# **Kritik an der landesplanerischen Beurteilung zum Raumordnungsantrag von DB Netze zur ABS/NBS Hanau- Würzburg/Fulda**

## **Pressekonferenz in Schlüchtern am 27.06.2023**

**Auftraggeberinnen:  
Gemeinde Kalbach, Bad Soden-Salmünster,  
Steinau an der Straße und Schlüchtern**

## Betroffenheit der Abfallentsorgungsanlage bei Kalbach

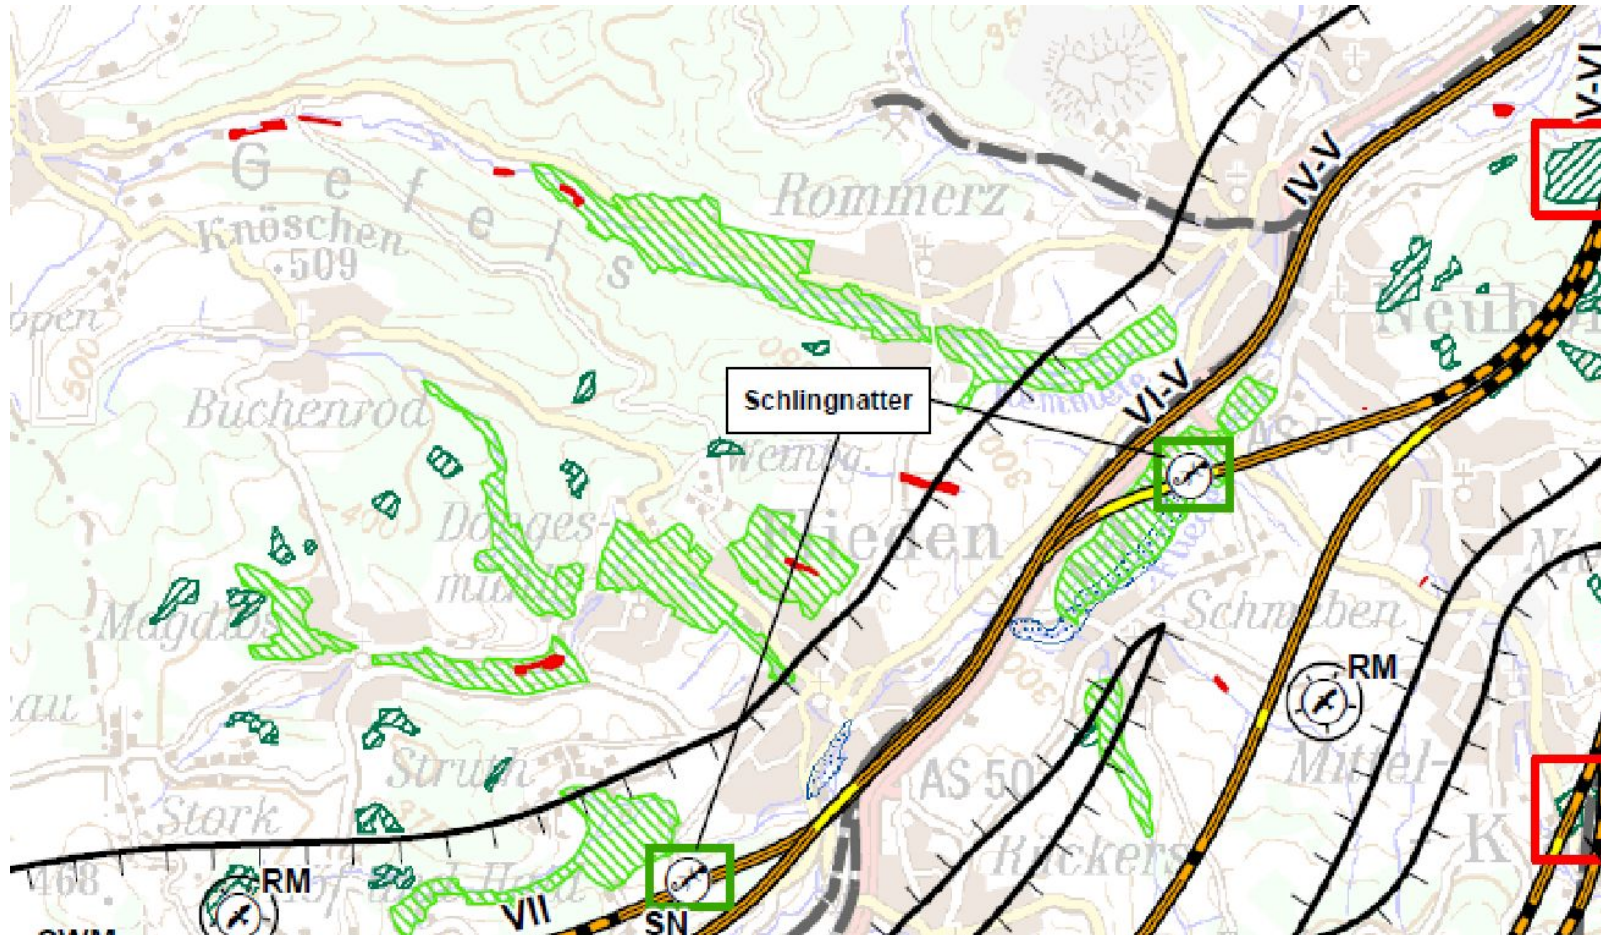
Die Gradiente der Trasse liegt im Bereich der Grundwassergleichen auf 360m ü N.N., sodass eine Grundwasserbetroffenheit entsteht, die nicht bewertet wurde.

**Die zu erwartende Betroffenheit der ehemaligen Basaltabbaufäche / Deponie wurde nicht ausreichend geprüft. Ob dies beim Vergleich der Varianten berücksichtigt wurde, ist nicht bekannt.**

# Ortsdurchfahrt Neuhof im Null- und Planfall

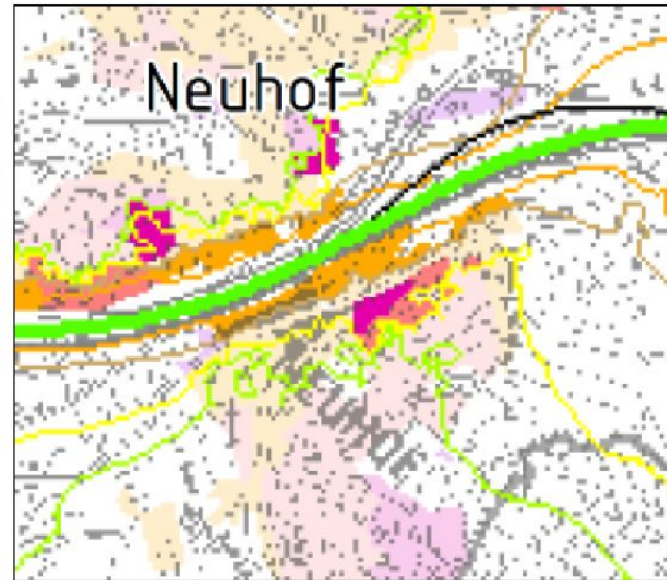
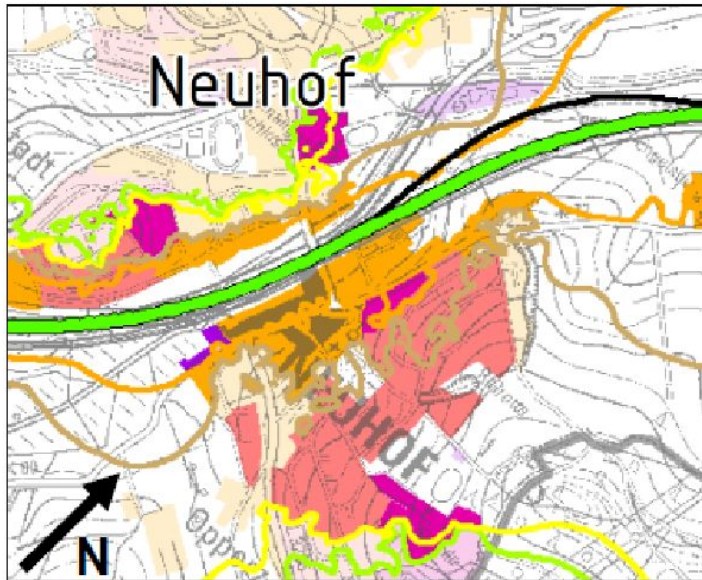
**Warum wurde in Neuhof nur auf einer Seite der Strecke Lärmschutz vorgesehen ?**
